MASZYNY ROLNICZE	N O R M A   B R A N Z O W A	BN-66 1902-16
	Sprzęgła bezpieczeństwa Tarcza	Zamiat RN-58/MPC-20000
	Główne wymiary	Grupa kat. IV 91

8 **BN-66/1902-16 Sprzęgia bezpieczeństwa Tarcza**  
IV 91

zmiana 1  
10 10 77 r

### Rozmieszczenie zębów

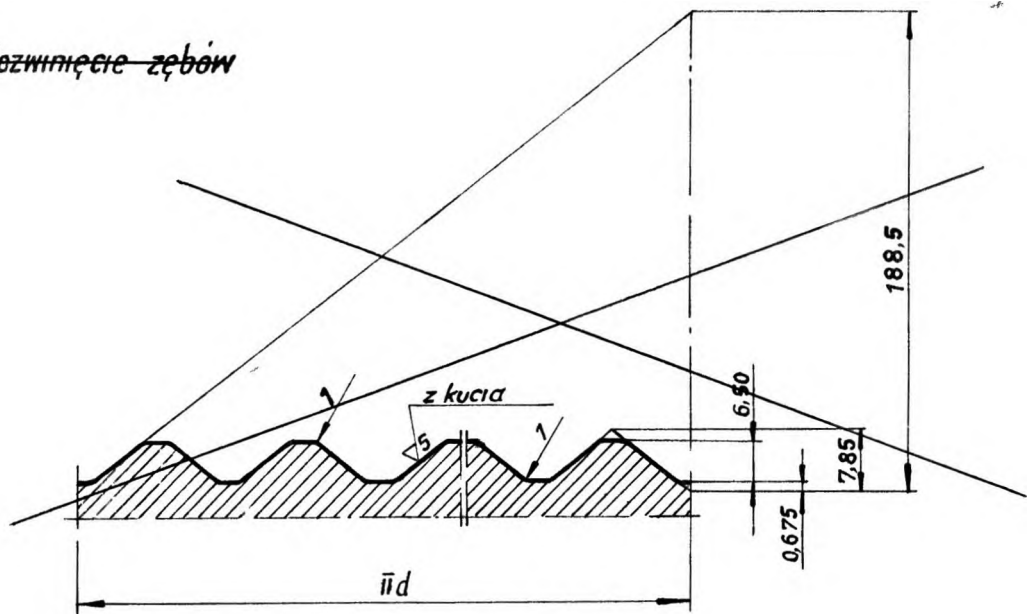
~~Powierzchnie boczne - zewnętrzne zębów są wyotankami powierzchni śrubowych o skoku 180,5 mm.~~
